**DEIA-DEEIA-AC-0135-2708-2021**

De acuerdo a lo establecido en el artículo 43 de Decreto Ejecutivo No. 123 de 14 agosto de 2009, modificado por el Decreto Ejecutivo No. 155 de agosto de 2011, le solicitamos primera información aclaratoria al Estudio de Impacto Ambiental (EsIA) Categoría II, titulado "**URBANIZACIÓN VILLAS LOS ALTOS DE BOQUETE ETAPA III**", a desarrollarse en el corregimiento de Alto Boquete, distrito de Boquete, provincia de Chiriquí, que consiste en lo siguiente:

Asunto: Informe Técnico de EsIA Cat II “URBANIZACIÓN VILLAS LOS ALTOS DE BOQUETE ETAPA III”

### INFORME TÉCNICO N° 076- 2021 ANÁLISIS DE ESTUDIO DE IMPACTO AMBIENTAL

## URBANIZACION VILLAS DE ALTO BOQUETE

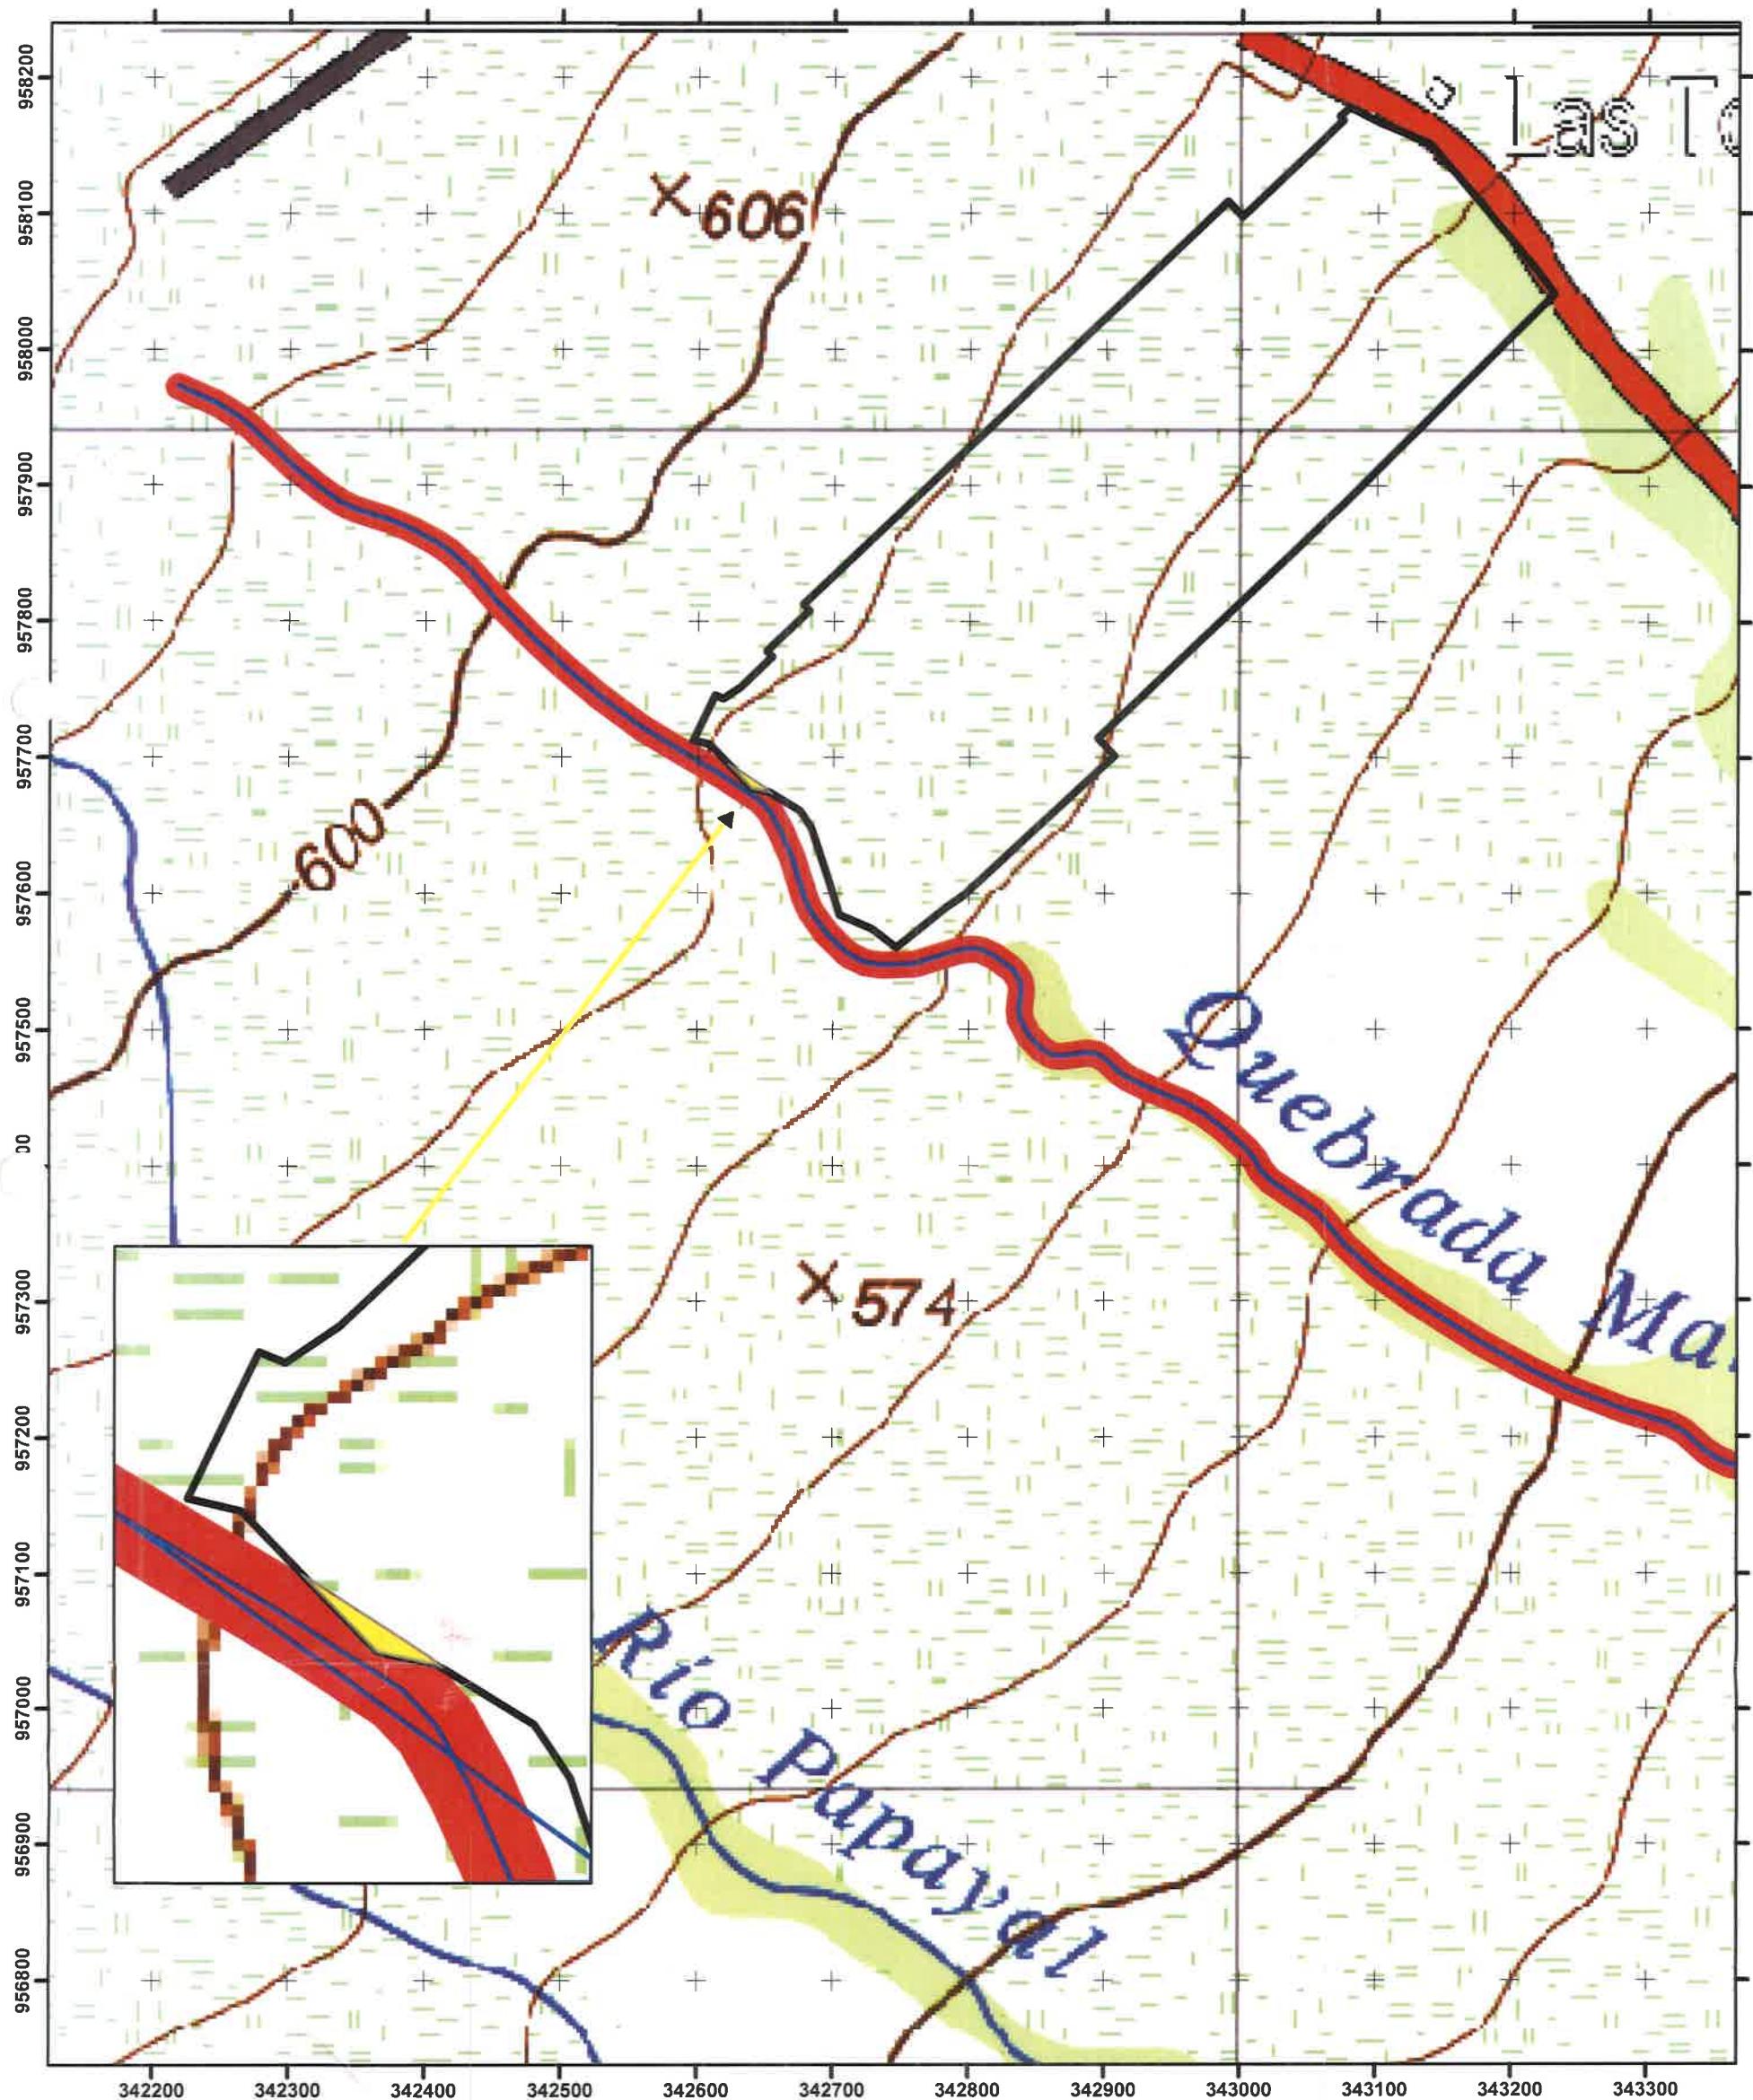
A foja No. 1 del Estudio Hidrológico se indica que los niveles seguros de terracería para el caso de los lotes adyacentes a la Quebrada Mata del Tigre se definirán a partir de borde superior del barranco. Se recomienda preservar y respetar una distancia que cumpla con lo establecido en el numeral 2 del artículo 23 de la ley 1 de 3 de febrero de 1994 Ley Forestal, dependiendo del ancho del cauce de la Qda. Mata del Tigre, y no a 3.00 metros como se establece a foja No. 22 del Estudio Hidrológico.

1. El promotor deberá señalar de que fuente hídrica obtendrá agua para las actividades de mitigación de partículas de polvo durante la fase de construcción (mitigación de partículas de polvo) y definir el caudal a solicitar mediante el permiso de uso de agua temporal basado en el Decreto Ley 35 de 1966, el cual deberá tramitar en la Dirección Regional del Ministerio de Ambiente de Chiriquí.
2. El promotor deberá respetar lo establecido en los artículos 23 y 24 de La Ley 1 de 3 de febrero de 1994, “Por la cual se establece la Legislación Forestal de la República de Panamá”.
